MERKNADER I SAMMENDRAG MED RÅDMANNENS KOMMENTARER

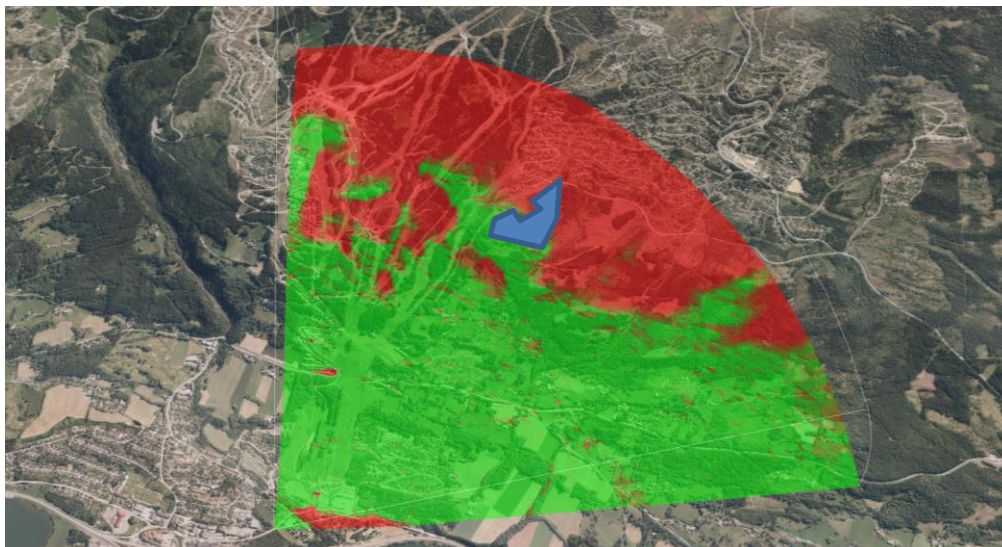
c: viser ikke terrenginngrep

Rådmannen tar merknaden til orientering/følge. Plankart er nå vist med skråning- og fyllingsutslag på plankart samt prosjektert veg med tverr- og lengdeprofiler.

Blå flate angir planområdet med siktnalyse fra Aasletten/bunnområdet Hafjell, - grønn=synlige områder og rød= skjermede områder ikke synlig fra standpunkt.

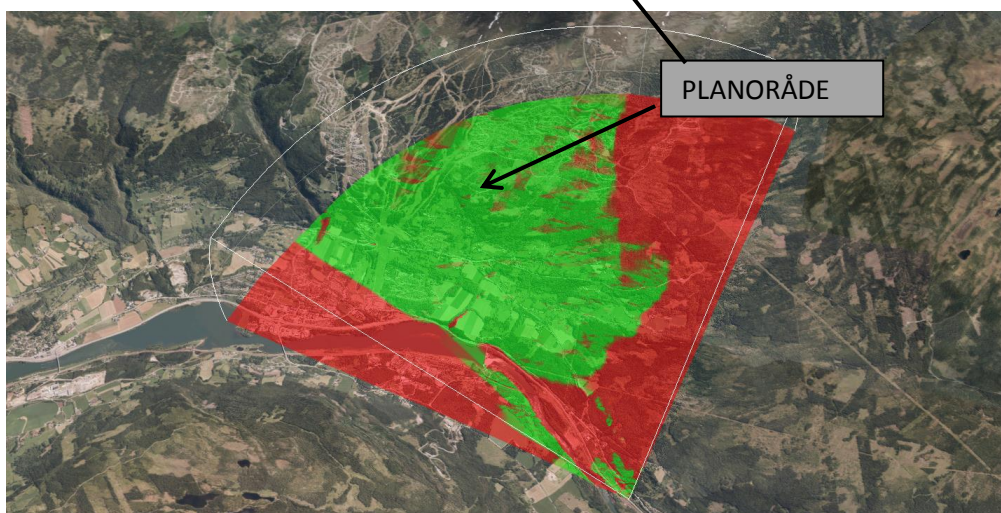
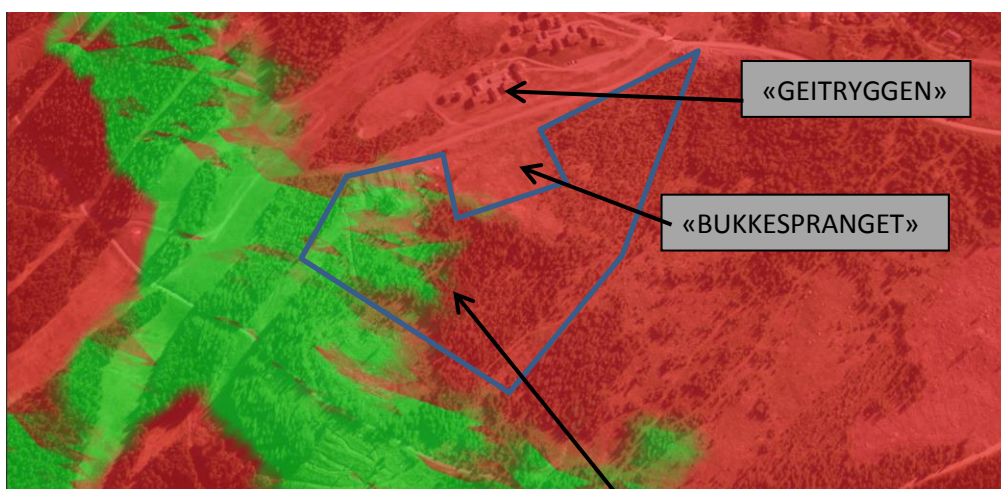
e: I KU for Kommunedelplan for Øyer Sør ble østre dalsidegitt stor verdi; *Kulturlandskap av spredt bebyggelse, skogteiger, beitemark/jordbruksmark, innrammet av høyereliggende skogbrem, - en viktig horisontallinje i landskapet.* Landskapsbildet er påvirket allerede, men hyttefeltene er i liten grad synlige fra dalbunnen. Denne utbyggingen trekker hyttebebyggelsen ned i dalsiden. Bebyggelsen bør ta størst mulig hensyn til viktige horisontallinjer som danner innramningen av kulturlandskapet i lia nedenfor i minst mulig grad blir brutt. Der løypelandskapet kan sies å ha glidd inn i jordbrukslandskapet, kan det nå bli innrammet av hyttebebyggelse. Avbøtende tiltak med tanke på kulturlandskapet er vegetasjonsskjermer, bevaring av eksisterende vegetasjon, plassering og utforming av bygningsvolum samt material- og fargevalg. Det vises til veileder MD om hyttebygging i bratt terreng mv. Kringelåslia er allerede regulert til fritidsbebyggelse selv om terrenget er bratt. Dette krever et særskilt søkelys på plassering av bebyggelsen for å oppnå best mulig terrengtilpasning, - bruk av murer, reparasjon av sår i terrenget, bevaring av vegetasjon mellom bebyggelsen, er noen virkemidler for å oppnå dette.

Rådmannen tar merknaden til orientering. Vedlagte siktanalyse under viser området sett fra standpunkt fra bunnområdet Hafjell/Aasletten. Grønn soner viser områdets synlighet. Området er derimot godt synlig fra E-6 Hunderfossen – Ensby. Det er innarbeidet grøntområder i planen som vil gi en grad av oppdeling av området. Det er innarbeidet krav i bestemmelser til reparasjon og revegetering av inngrep og sår i landskapet. Illustrasjoner er supplert i planbeskrivelse og illustrasjoner som viser volumer og ytre rammer av utbyggingen utarbeidet av Jarmund & Co AS. Disse

gir et informativt bilde av utbyggingen innenfor rammer fra tidligere plan som er videreført i denne planen.

Figur 4 - 13 A

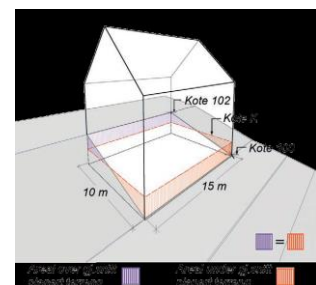
Med hensyn til byggehøyden (endring fra 8,8 m til 10,5 m) vil også utgangspunktet fra hvor høyden skal referere seg til være vesentlig. Er det eksisterende terreng, gjennomsnittlig ferdig oppfylt terreng mv. Måling for høyder er endret fra opprinnelig plan hvor byggehøyden i forslag til detaljregulering skal måles fra gjennomsnittlig planert terreng. Dette gir en frihet til å bearbeide terrenget og dermed endre bygningenes høyde. Denne endringen vil ved bygging i så bratt terreng kunne få store utslag.

Veileder H2300 anbefaler at høyden på bygninger som skal oppføres i skrånende terreng refererer seg til planert terreng og ikke til planert terrengs gjennomsnittsnivå, - se veileder grad av utnytting H2300, pkt 6-2 s 44 og «Tomter i skrått terreng» s 45. For å ha enda mer styring med høyden kan kommunen fastsette at høyder skal måles fra eksisterende terreng eller nærmere fastsatt kotehøyde. Benyttes planert terreng som utgangspunkt for høydeberegninger, kan og bør kommunen i tillegg gjennom planbestemmelser styre høyder på terrengendringer. Bestemmelsene er ikke bare utenfor rammene av gjeldende regulering, men heller ikke i samsvar med Miljødepartementets anbefalinger.

gjennomsnittlig planert terreng, gir utbygger en større frihet. Det er allikevel ikke en ubegrenset frihet for fyllinger og skjæringer. Plassering med skjæring og fyllinger er regulert i bestemmelser med maksimal skjærings- og fyllingshøyde skal ikke overstige 3 m fra planert nivå i 1. etasje ved bygning. Med utgangspunkt i figur 4-13 A, vil dette gi en skjæring på 1,5 m og tilsvarende fylling.

Gjeldende plan

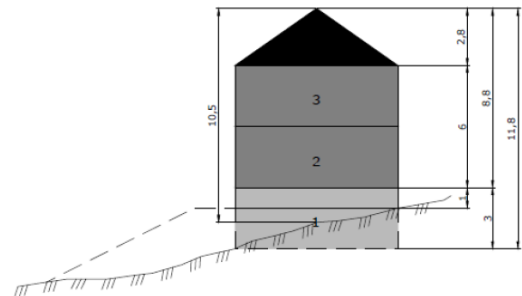
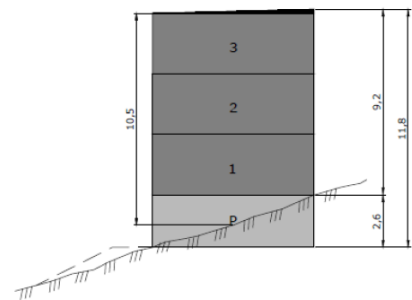
b. Endring av byggehøyder.

- Høydefastsetting regnet fra ok grunnmur
- Tillatt med sokkeletasje der terrenget ligger til rette for det
- Grunnmur og pilarer skal ikke være mer enn maksimalt 100 cm

- Høyde er angitt fra gjennomsnittlig planert terreng
- Maksimal høyde er 10,5 m fra gjennomsnittlig planert terreng
- samt i tillegg parkeringskjeller i sokkel og under bakkenivå
- skjærings- og fyllingshøyde er angitt til 3,0 m fra planert nivå i 1 etasje ved bygning.

Rådmannens oppfatning er at konsentrert bebyggelse for leiligheter kan være inntil 10,5 m fra gjennomsnittlig planert terreng. Det kan bygges med 3 etasjer, samt i tillegg parkeringskjellere i sokkel og under bakkenivå. Bebyggelsen vil ligge lavere enn eksisterende bebyggelse i dette terrenget som er til dels svært bratt. Rådmannen mener sikt kun vil påvirke sektorer/siktsoner mot dalbunnen uten at sikten i det store landskapsrom blir påvirket i vesentlig grad. Rådmannen tar merknaden til orientering.
